Op verzoek van Kubiek Ruimtelijke Plannen heeft EAG Monuments aanvullend onderzoek uitgevoerd naar de molenbiotoop van de Puurveense Molen te Kootwijkerbroek. De aanleiding voor het eerste onderzoek (521019, d.d. 19 oktober 2021) is de voorgenomen bouw van een nieuwe kerk ten zuidoosten van de molen op ca. 200 meter afstand.

Aanvullend onderzoek:

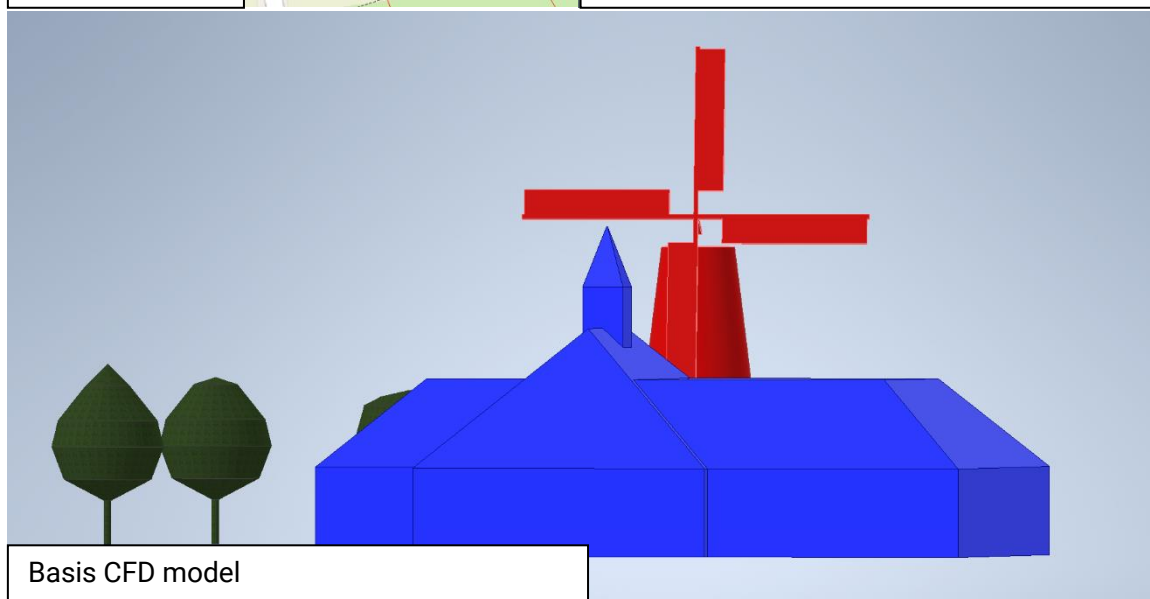
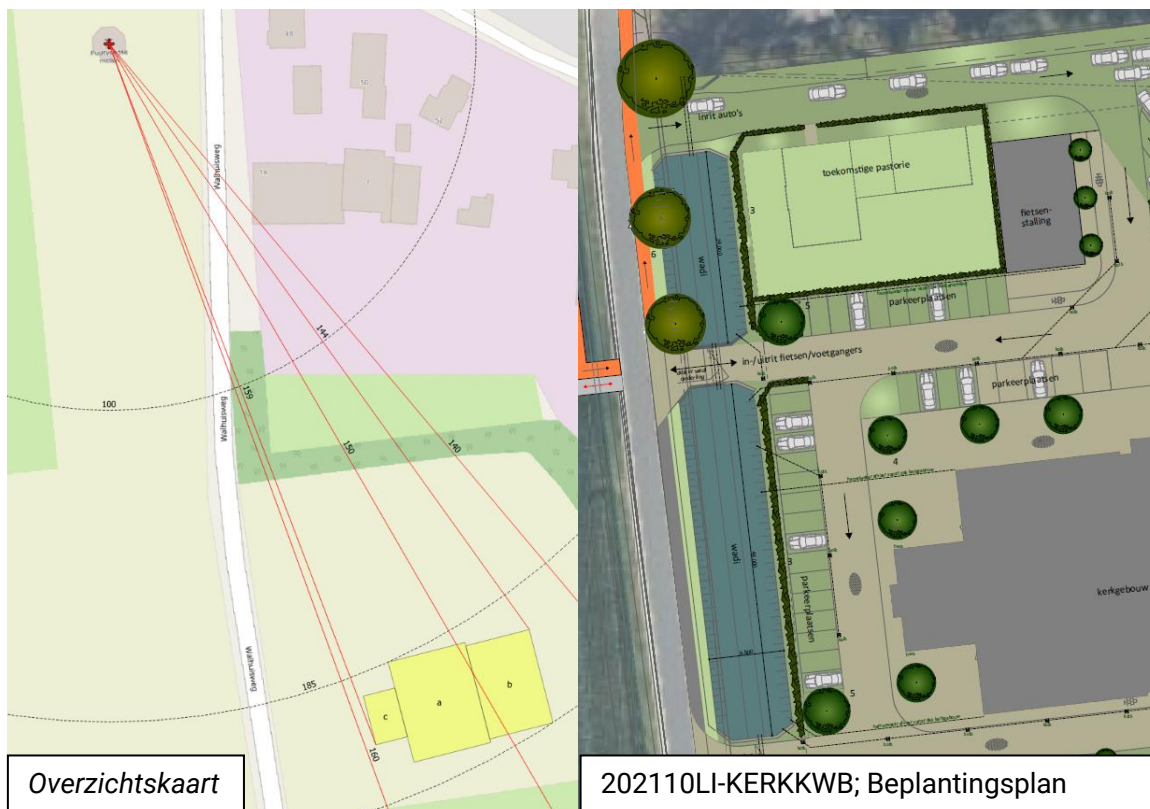
Wederom is er in dit onderzoek geen rekening gehouden met nieuwe beplanting, zoals reeds gemeld is het advies voor het aanplanten van bomen boven +27,50 negatief.

Als eerste compensatiemogelijkheid is het kappen van drie hoge bomen langs de Walhuisweg. Deze bomen staan niet direct tussen de beoogde bouwlocatie van de kerk en de molen. De kerk staat tussen 144°-159° gezien vanuit de molen. De drie bomen staan op ca. 170°. Echter wordt de stroming van de wind niet alleen in de hoogte verstoord, maar ook in breedte waardoor objecten wel invloed kunnen hebben op andere windhoeken. De mate van deze verstoring is afhankelijk van meerdere factoren, waaronder de bouwvorm en de stabiliteit van een object. Bomen zijn niet statisch en bewegen mee met de wind, hierdoor is de verstoring vaak groter dan bij een massief, statisch object. Tevens is de dichtheid van een object van belang, loofbomen zijn in de winter ijl maar in de zomermaanden laten deze nauwelijks wind door.

Met behulp van CFD programmatuur heeft EAG Monuments berekening uitgevoerd om een aantal situaties door te rekenen op 4 windhoeken, met de berekening uit het eerste onderzoek als basis (hoeken in vette tekst zijn uitgevoerd t.b.v. het aanvullend onderzoek).

De totale relatieve afname in scenario 3 is 24,59% ten opzichte van 12,06% afname in scenario 4. Het kappen van de bomen langs de Walhuisweg compenseert voor ca. 51% de vermogens- en productieafname van de molen als gevolg van het bouwen van de kerk. Echter zal dit geen noemenswaardig verschil maken in het aantal maaluren die de molen heeft vanuit deze windhoek (op basis van het windregime).

Indien de drie bomen langs de Walhuisweg worden gekapt zal dit de reductie die door de nieuwe kerk wordt veroorzaakt met ca. 51% compenseren. Tevens wordt de totale turbulentie-intensiteit verlaagd. In absolute maaluren is het verschil echter gering (+/- 1 uur) i.v.m. situering van de kerk en de bomen in een ongunstige windhoek.

Het verdient aanbeveling om de drie bomen langs de Walhuisweg te kappen.
